# **Projet éolien citoyen de Plessé**

**Mémoire en réponse à l'avis délibéré de**

**la MRAe des Pays de la Loire**

(avis n° PDL-2023-6786 du 5 novembre 2023)

Figure 1: Zones tampons de 500 m autour des habitations recensées sur Plessé © Plesséole (Extrait P309 de l'EIE)

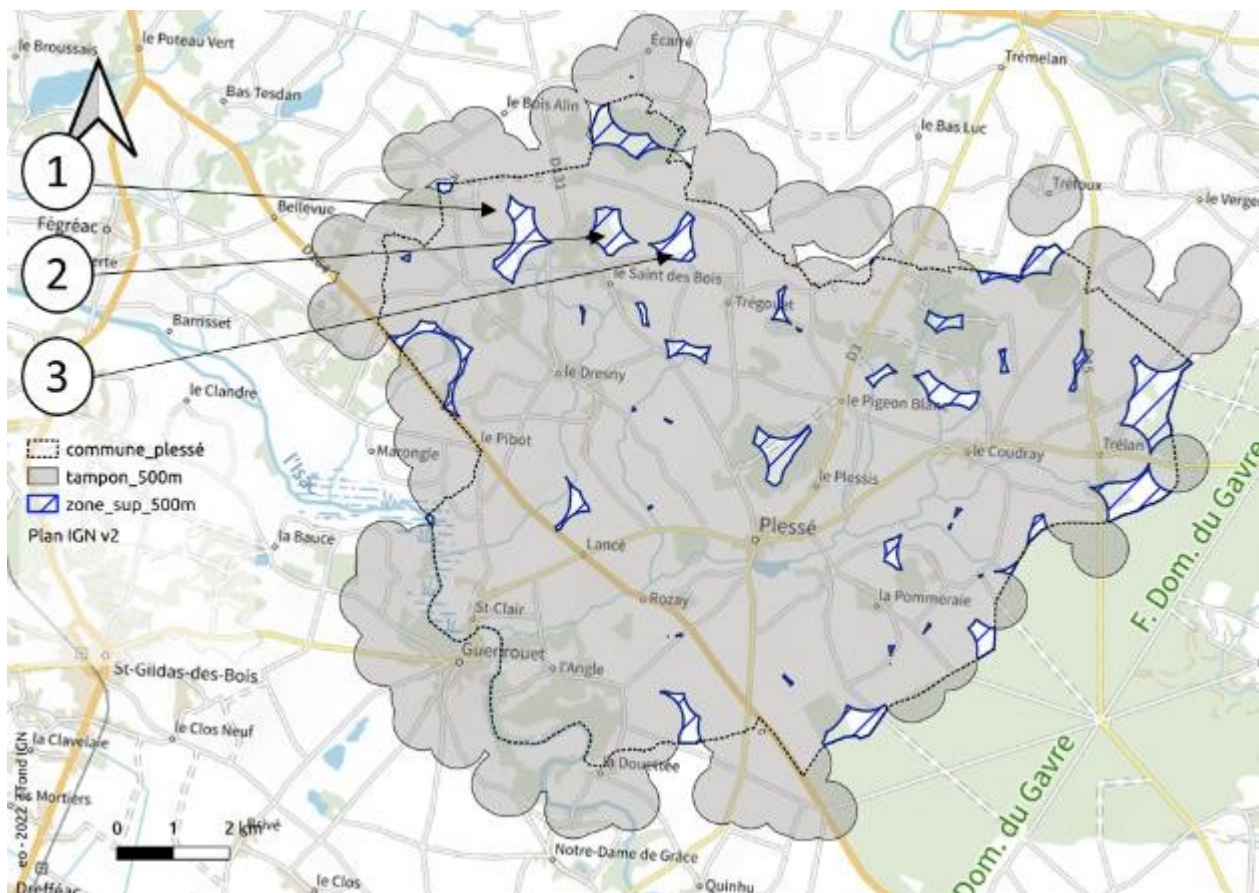
La MRAe recommande que la recherche de variantes sur d'autres communes soit réalisée afin de pouvoir proposer des scénarios strictement fondés sur un moindre impact environnemental et humain du projet.

Dans cette continuité, les porteurs de projet initiaux ont considéré que **la surface de la commune** de Plessé était suffisamment **importante** (104km<sup>2</sup> soit 3 fois plus grande que la moyenne des communes de Loire Atlantique) pour permettre de conduire une démarche d'**évitement préalable** des zones en milieux boisés ou à proximité des massifs forestiers et des zones de faible surface. Ainsi les **zones à**

proximité de la forêt du Gâvre, de la forêt du Parc, du Bois des Aunaies et du Bois du Perret ont été évitées. Les zones plus au sud de la commune ont été également écartées en raison de leur taille qui rendent difficile une démarche d'évitement au sein de la zone d'étude. Une démarche d'évitement visant le moindre impact environnemental a donc bien été conduite à l'échelle de l'intercommunalité puis de la commune .

Figure 2: Synthèse des enjeux chiroptères superposés aux implantations d'éoliennes

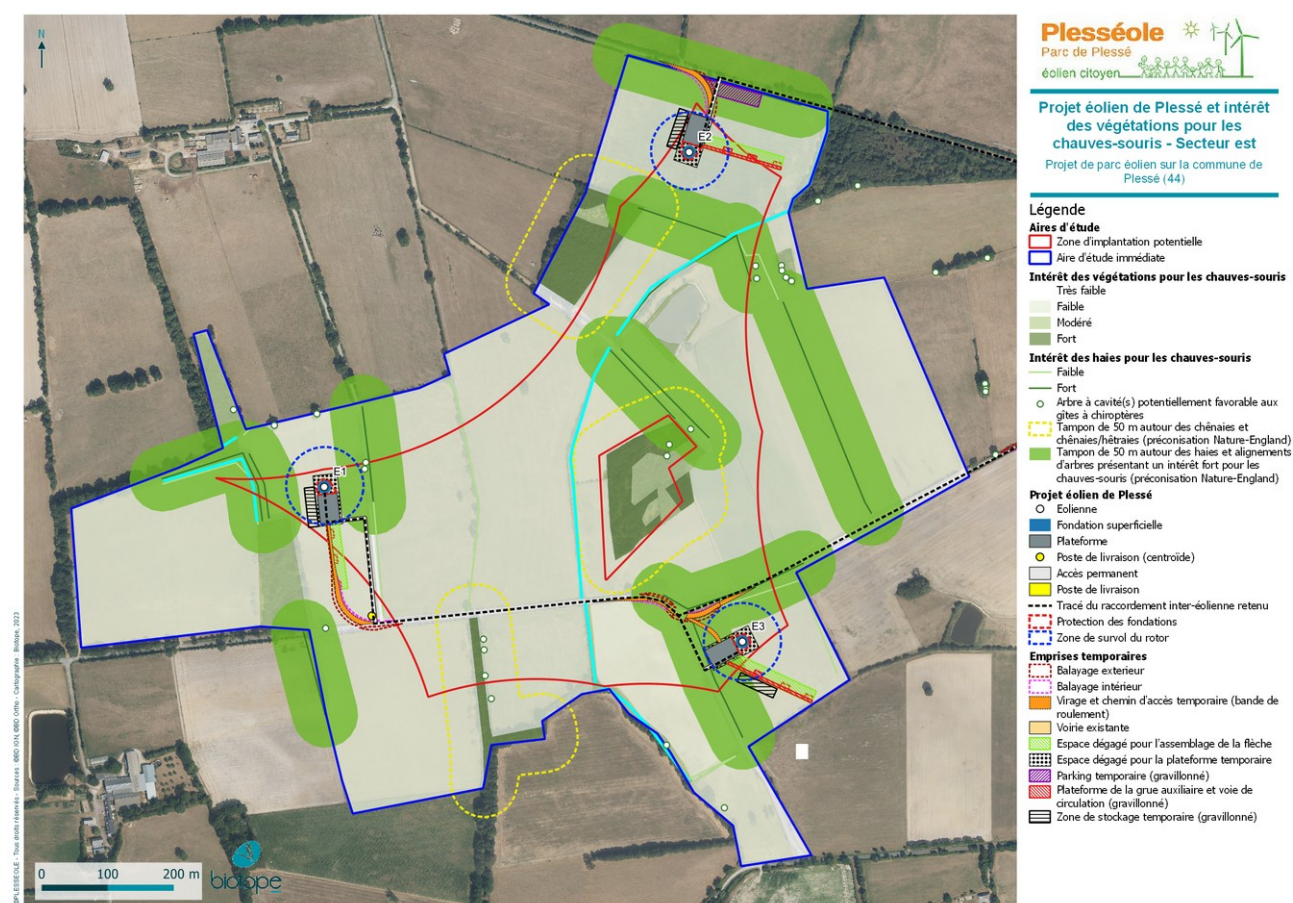
L'étude d'impact manque ainsi de cartes superposant les enjeux, les aménagements et leurs impacts temporaires et permanents sur les haies, les prairies ou les zones humides afin d'avoir un aperçu synthétique des impacts du projet. Enfin, une carte apportant, en complément des données précédemment citées, une localisation des mesures de restauration, de compensation et d'accompagnement sur les milieux naturels permettrait d'éclairer la compréhension de la séquence éviter – réduire – compenser mise en œuvre dont la justification doit être davantage détaillée.

La MRAe recommande que l'étude d'impact permette de mieux appréhender au niveau du site d'implantation les enjeux écologiques en fonction de leur sensibilité et la manière dont ils sont pris en compte par le projet.

Pour répondre à la demande de la MRAE, une carte spécifique aux enjeux chiroptères est présentée ci-après. Elle n'était pas prévue à l'étude d'impact environnemental dans un souci d'équilibre entre la quantité d'informations présentées et l'apport à la compréhension du projet.

Figure 4: Vue aérienne Brétin Nord - Géoportail

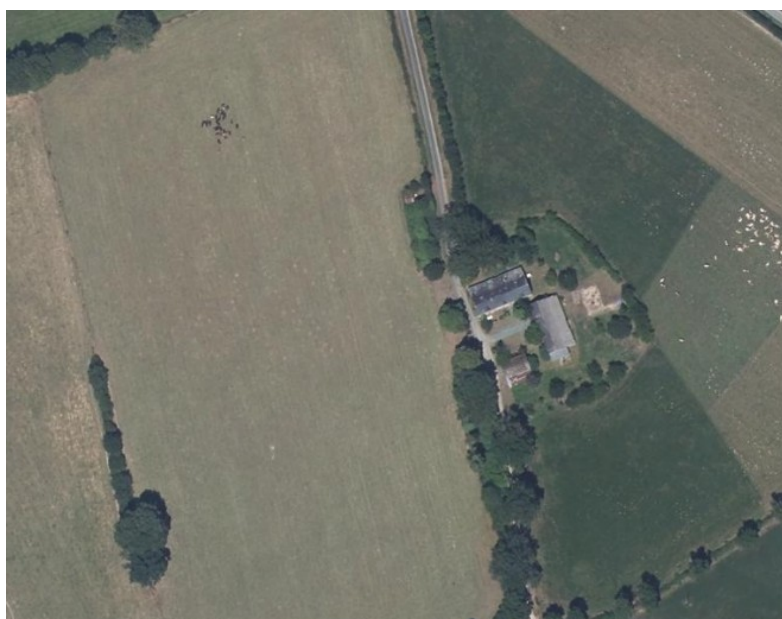
Toutefois, les hameaux de Saint-Joseph, du Redurin, du Bretin et de la Grande Coulée seront impactés notamment par des ombres portées. Malgré des durées théoriques d'exposition potentielle très importantes, certes pondérées par le climat, le dossier juge ces impacts faibles au Brétin et négligeables ailleurs. Au-delà de la réglementation française, les impacts des ombres portées pour les lieux d'habitation ne doivent pas être négligés. Ainsi, à titre d'information, les réglementations allemandes et wallonnes recommandent des durées d'exposition aux ombres portées inférieures respectivement à 30 h par an et 30 minutes par jour pour toute zone sensible.

L'étude montre que pour les **hameaux de Rédurin et de Saint Joseph la durée cumulée sera inférieure à 17h/an et pour le hameau de La Grande Coulée inférieure à 24h/an**. L'intensité de l'impact peut donc être considérée comme négligeable. **L'habitation située au nord du Brétin** pourrait subir un **impact faible** (dépassement du seuil cumulé d'un peu plus de 2h par an). Il faut cependant rappeler que le **calcul ne prend pas en compte ni les obstacles boisés et ni les bâtiments**. L'**habitation** concernée se situe à l'Est du parc et est **bordée d'arbres particulièrement à l'Ouest** (à droite sur la photo ci-dessous). **Les ombres portées seront donc très atténuées par les ombres des arbres déjà présents**.

Figure 7: Extrait carnet photomontage - numéro 7

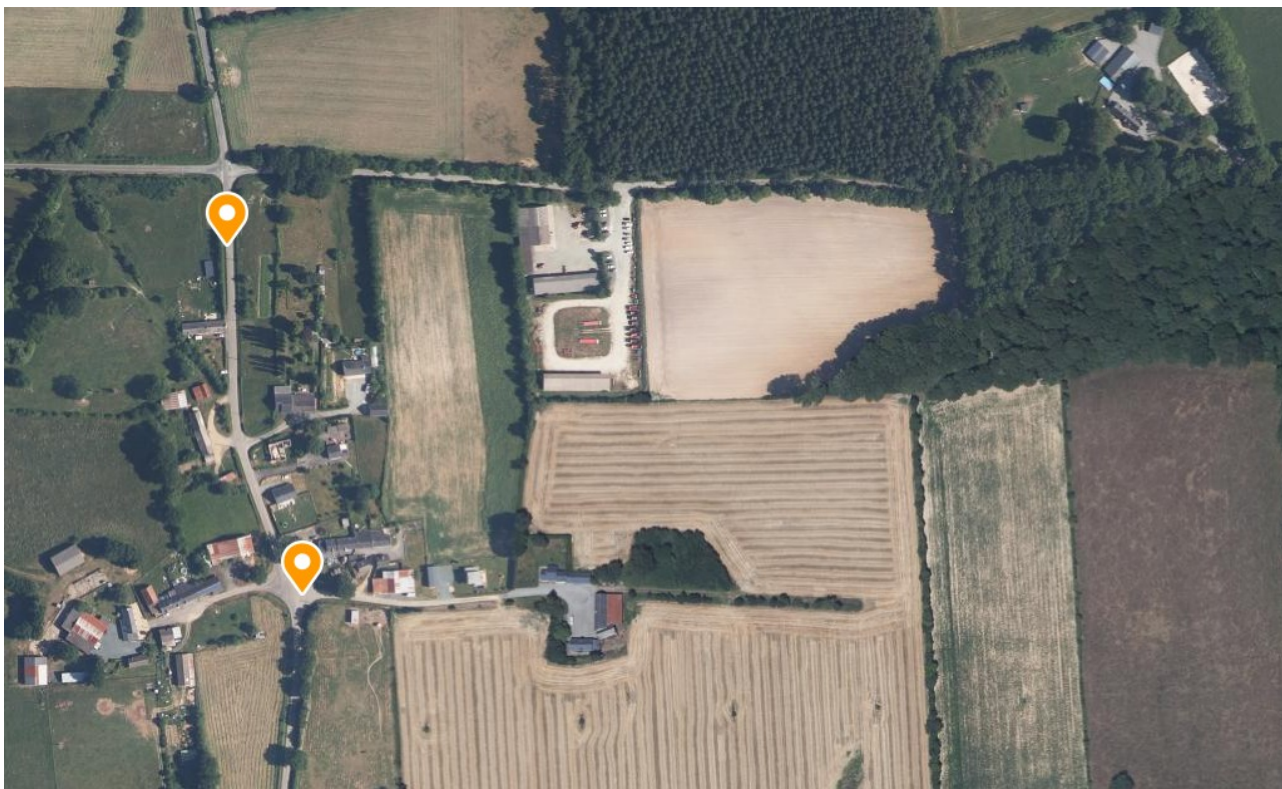
Le choix de certains photomontages réalisés en période de feuillaison ou atténuant la visibilité d'une éolienne par la présence d'un arbre, d'un boisement ou d'une construction minimise l'impact réel.

La MRAe recommande que les photomontages proposent des vues dans les situations les plus défavorables (choix de point de vue, arbres sans feuilles...).

Le photomontage n°7 (repère au sud sur l'extrait aérien) est réalisé depuis une vue rapprochée pour lequel l'impact des feuilles semble important.

Cependant en élargissant le vue aérienne fournie avec le photomontage, on s'aperçoit qu'entre le hameau et les éoliennes se trouve un boisement qui masquera les éoliennes comme le montre le photomontage n°6 (point de repère au nord ci-dessous) réalisé à la sortie du hameau et à feuille tombée. Le photomontage n°7 permet surtout de montrer avec la vue schématique un rapport d'échelle similaire entre les éoliennes et les bâtiments du hameau. **Les photomontages 6 et 7 permettent de montrer que les éoliennes ne seront pas visibles depuis ce hameau.**
